南海プライウッド株式会社

「枕棚框付セット レギュラーシリーズ」部材仕様変更のお知らせ

枕棚框付セット レギュラーシリーズ (総合カタログ P216)

[シナ・ホワイト・シルキーホワイト柄]

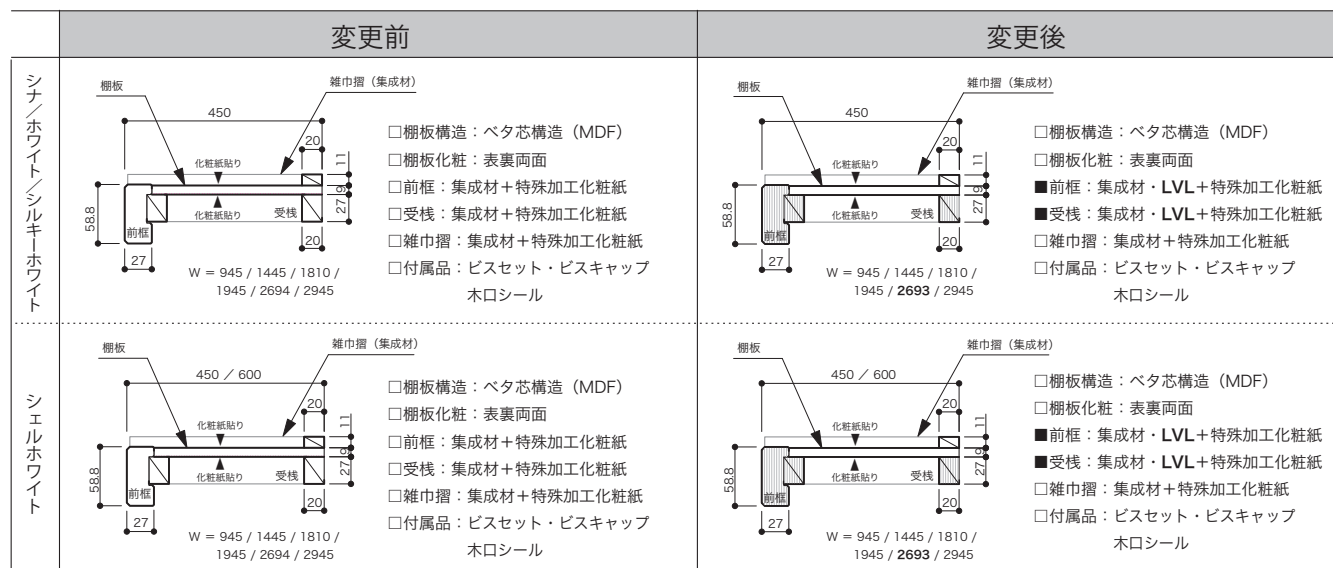
変更箇所	変更前	変更後
側受棧サイズ 断面	20×27mm	30×27mm
9 尺・3m 棚板 枚数	2 枚仕様 (3 尺+6 尺・1m+2m)	1 枚仕様
